*Estudio de Impacto Ambiental- Categoría I;*  
**"Subestación Elevadora, Santa Cruz Solar"**

Asunto: Respuesta a Nota DRCC-1290-2024 de 06 de Noviembre de 2024.

Por este medio entregamos Ampliación de Información del Estudio de Impacto Ambiental Categoría I titulado "**Subestación Elevadora, Santa Cruz Solar**", a en el Sector entre Las Guabas y Pan de Azúcar, Corregimiento de Coclé, Distrito de Penonomé, Provincia de Coclé; República de Panamá. En lo referente a nota a DRCC-1290-2024 de 06 de noviembre de 2024; que se solicita ampliar la siguiente información:

Hoja Cartográfica 4141\_III\_SW Nombre de Hoja El Gago Serie E862, escala 1:25,000

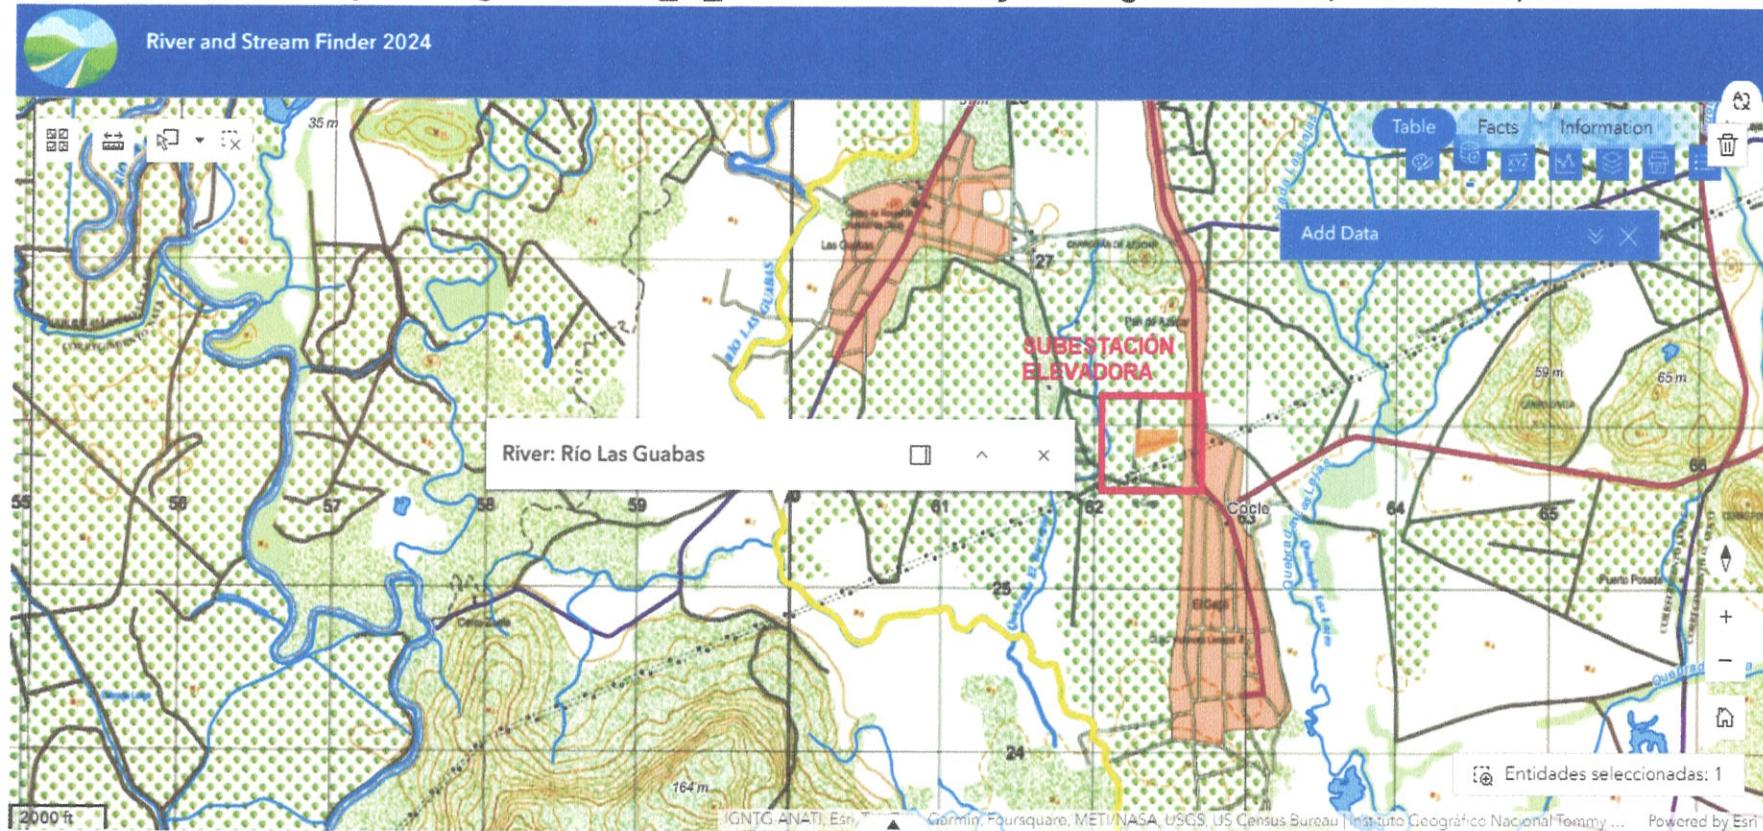
6. De acuerdo al informe técnico SOSH-167-2024 de la Sección Operativa de Recursos hídricos la quebrada El Barrigón es tributaria del Río Coclé del Sur y no de Río Las Guabas como lo describe en el E'sIA en las páginas 14, 79 y 127. Por lo que en base a las recomendaciones de este informe técnico se solicita al promotor revisar dicha descripción y realizar las adecuaciones y aclaraciones correspondientes concerniente a lo descrito en la Hidrología.

R: Para la descripción hidrológica se utilizó para homologación técnica cartográfica la información provista por la Hoja Cartográfica 4141\_III\_SW El Gago (2011) Serie E862, escala 1:25,000 del Instituto Geográfico Nacional Tommy Guardia donde se indica claramente que la fuente hídrica corresponde a Río Las Guabas, teniendo en cuenta que la hoja cartográfica anterior 4141-III Antón (1993) escala 1:50,000 si se menciona al norte del proyecto el Río Coclé del Sur, consideramos que históricamente la fuente se ha llamado Coclé del Sur hasta su proximidad al poblado de las guabas pero se actualizó en las hojas cartográficas más recientes el nombre de esta sección del cuerpo de Agua por lo que esto sería más que todo una cuestión de forma más no de fondo técnico teniendo en cuenta que el Departamento de Cartografía y Sistemas de Información Geográfica del Instituto Geográfico Nacional Tommy Guardia es el “responsable de la confección de mapas topográficos, urbanos, temáticos y de otros productos, que forman parte de la base cartográfica oficial del país” y que “El Instituto Geográfico Nacional “Tommy Guardia” es la agencia cartográfica nacional de Panamá, se encarga de realizar

**Se incorporan las debidas comparaciones de ambas hojas cartográficas para un mejor entendimiento a manera didáctica y se anexan ambas hojas cartográficas.**
